Vysvětlení zadávací dokumentace

Dodatečné informace č. 2 k Zadávací dokumentaci

Název veřejné zakázky:
„Sportovní hala“

Nápisy na fasádě, fasádní barva

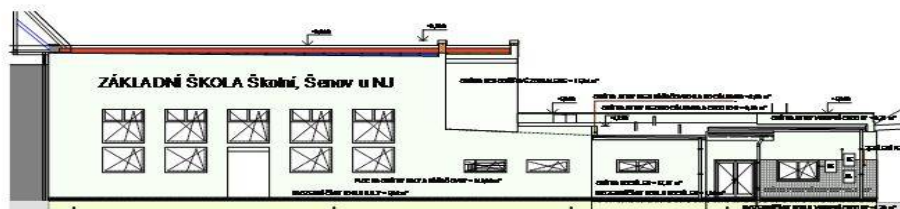
V zadání chybí specifikace nápisu (text, velikost, font, odstín, umístění,...)

Požadavek na nějaký nápis nebyl zadán, přesto jsme do rozpočtu tuto položku zahrnuli s tím, aby na to bylo pamatováno, kdyby se rozhodli a nápis tam chtěli umístit. Předpoklad možného nápisu:

ZÁKLADNÍ ŠKOLA Školní, Šenov u NJ ➔ 27 písmen, typ písma ARIAL, výška písma 600mm, umístění na JIŽNÍ stěně HALY.
